**RESPUESTA A PRIMERA AMPLIACION DE INFORMACIÓN SOLICITADA
MEDIANTE OFICIO N° DRPO-DIREC-SEIA-NE-240-2023.**

ESTUDIO DE IMPACTO AMBIENTAL CAT I

PROYECTO: SEA HILLS ETAPA 1.

La Chorrera, 13 de marzo de 2023.
DRPO – DIREC – SEIA – NE – 240 – 2023.

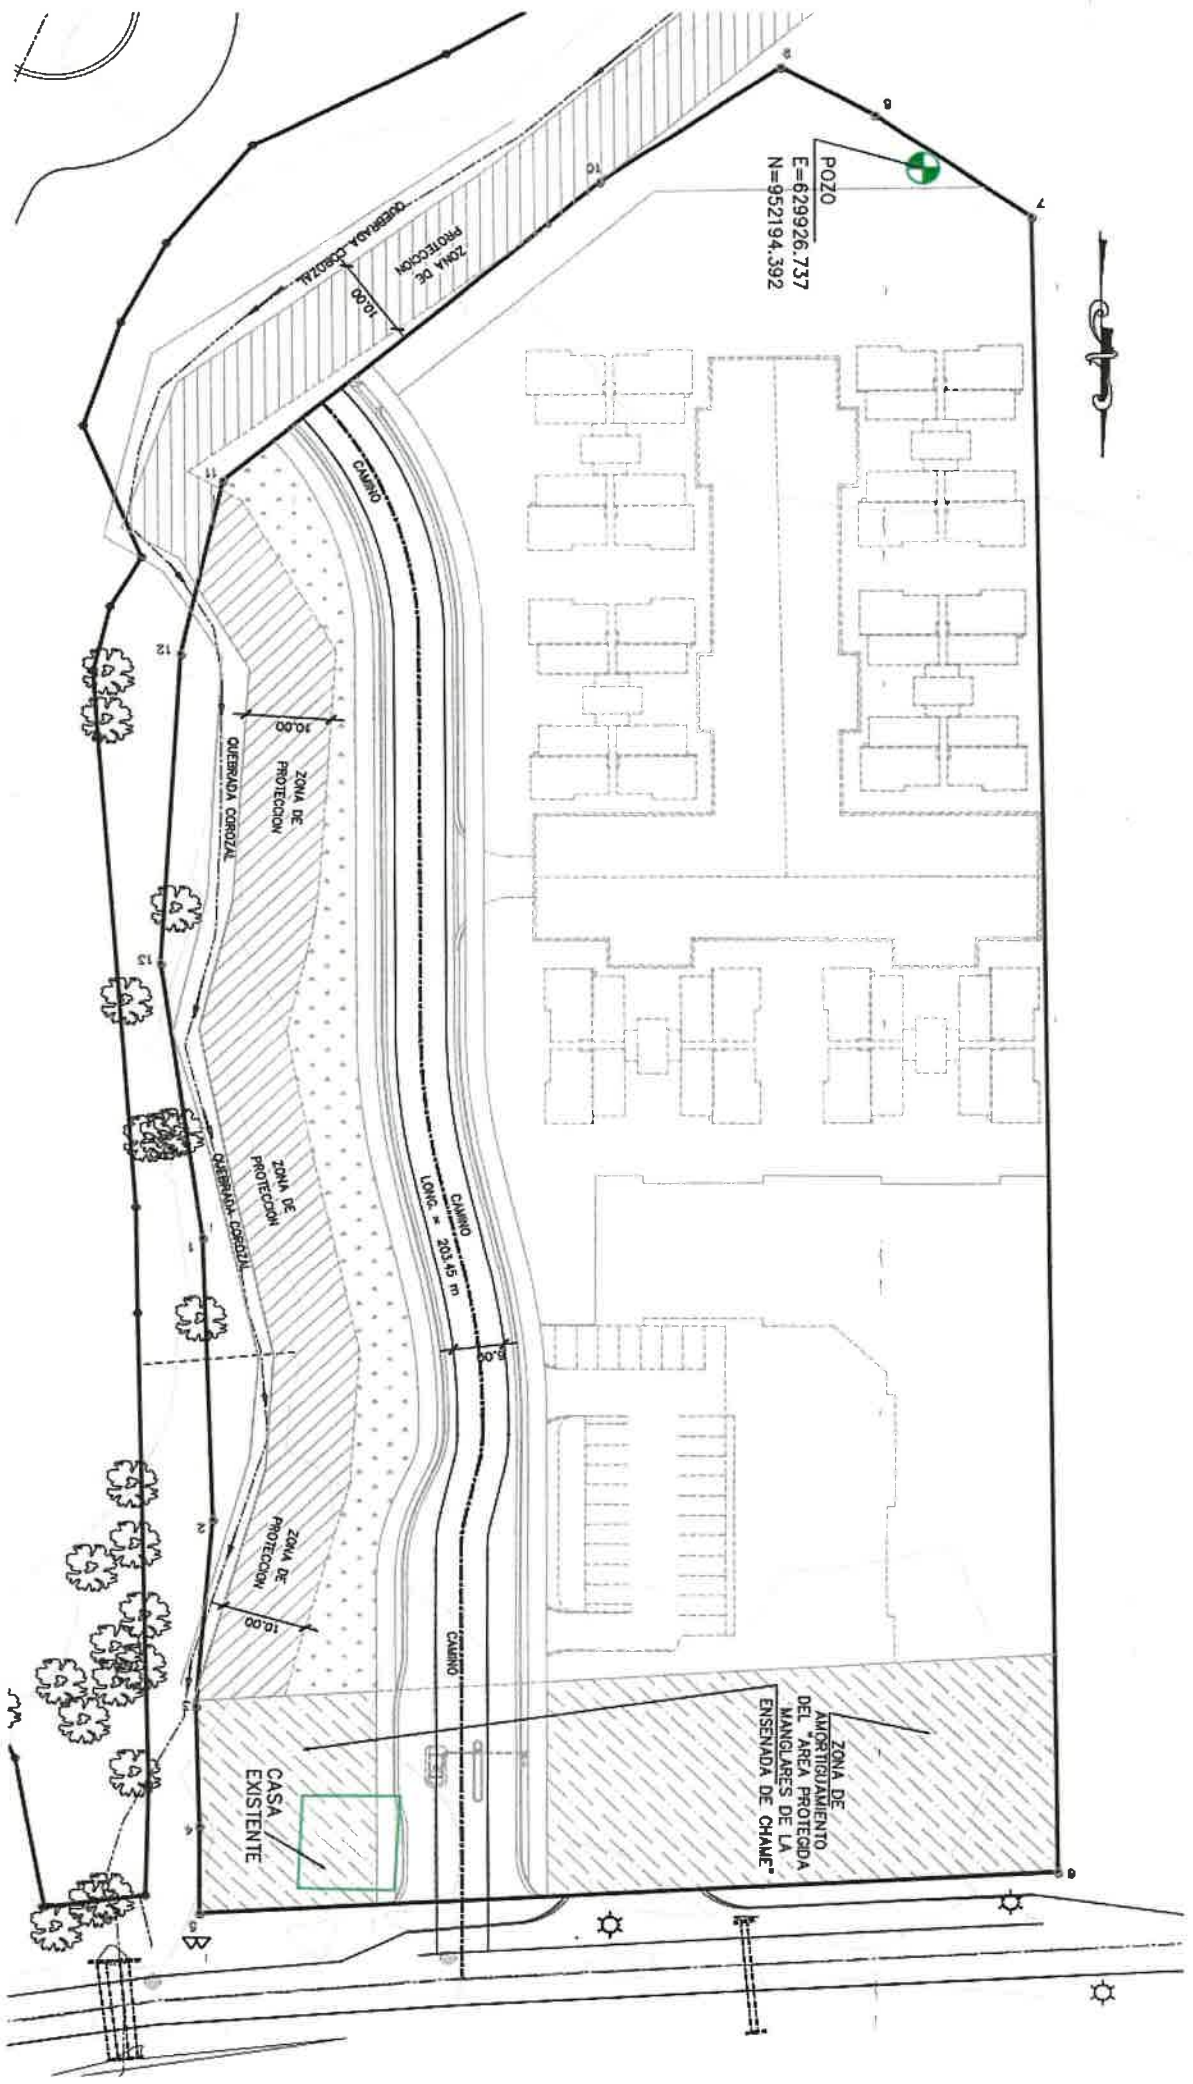
PREGUNTA No 3: El pozo que abastecerá de agua al proyecto SEA HILLS ETAPA I, estará ubicado en otra finca cuyo propietario dio su autorización para su uso, detallar cuanto será la longitud de las tuberías y el recorrido de las mismas, desde la ubicación del pozo hasta el proyecto.

RESPUESTA: La empresa promotora ha decidido desistir de la utilización del pozo ubicado en la finca No 34283 con Código de Ubicación 8306, propiedad de la empresa Desarrollo Ganadera del Cerro, S.A y en su reemplazo realizará las gestiones pertinentes para la exploración y perforación un pozo dentro del polígono de las obras para abastecer de agua al proyecto ubicado en las siguientes coordenadas:

POZO

E=629926.737

N=952194.392

En la siguiente página se aporta una imagen de la ubicación de este pozo dentro del polígono del proyecto.
